改善箇所説明図

不具合の内容

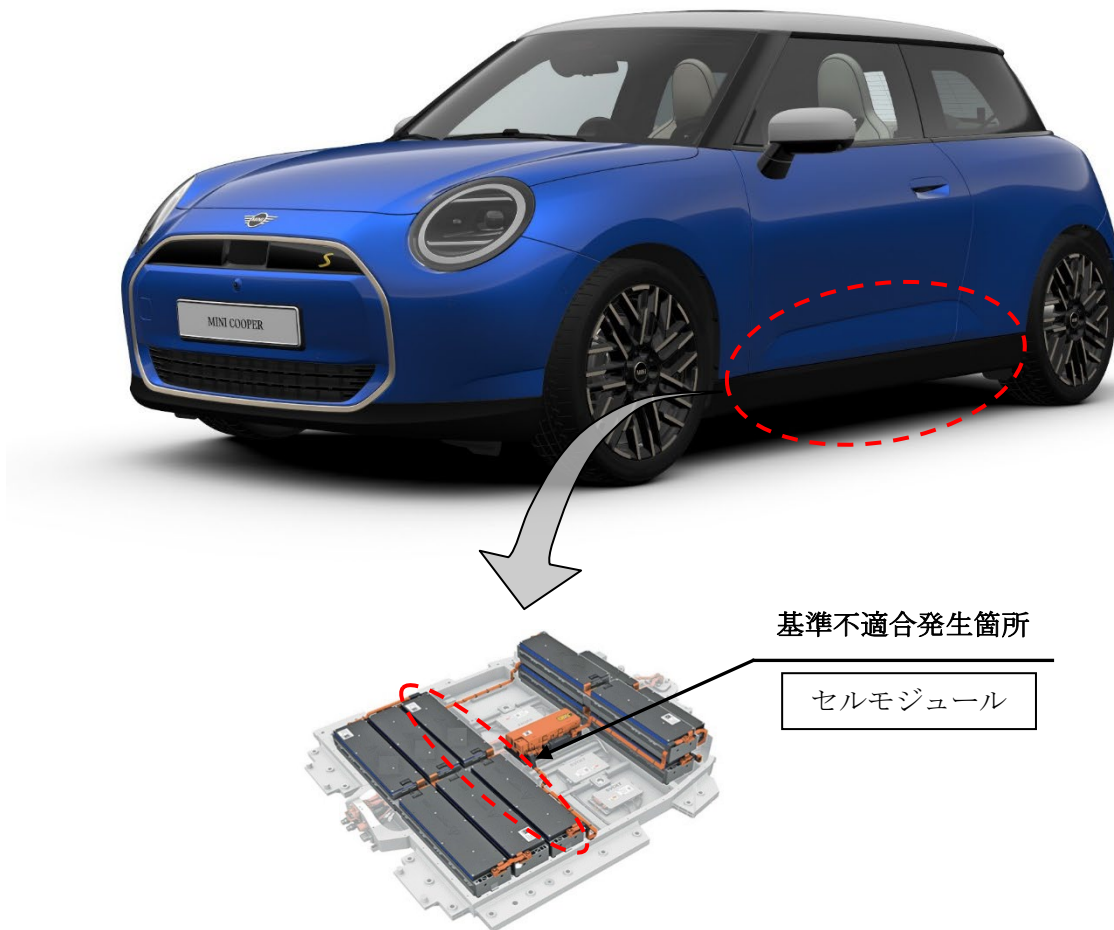
注) は、交換する部品を示す。

- ① 高電圧バッテリーのセルモジュールにおいて、製造が不適切なため、電極シート（正極）の切れ端が折れ曲がったことにより、セパレーターが損傷することがある。そのため、セルモジュール内部で短絡し、最悪の場合、火災に至るおそれがある。
- ② 高電圧バッテリーのセルモジュールにおいて、製造が不適切なため、電極シート（負極）の切れ端が折れ曲がったことにより、セパレーターが損傷することがある。そのため、セルモジュール内部で短絡し、チェックコントロールメッセージが表示され、高電圧バッテリーの充電量が最大 30%までに制限される。

全車両、高電圧バッテリーのセルモジュールを良品に交換する。

識別：作業完了車は、右フロントドアのロワーヒンジのボルト(頭)に黒ペイントを塗布する。
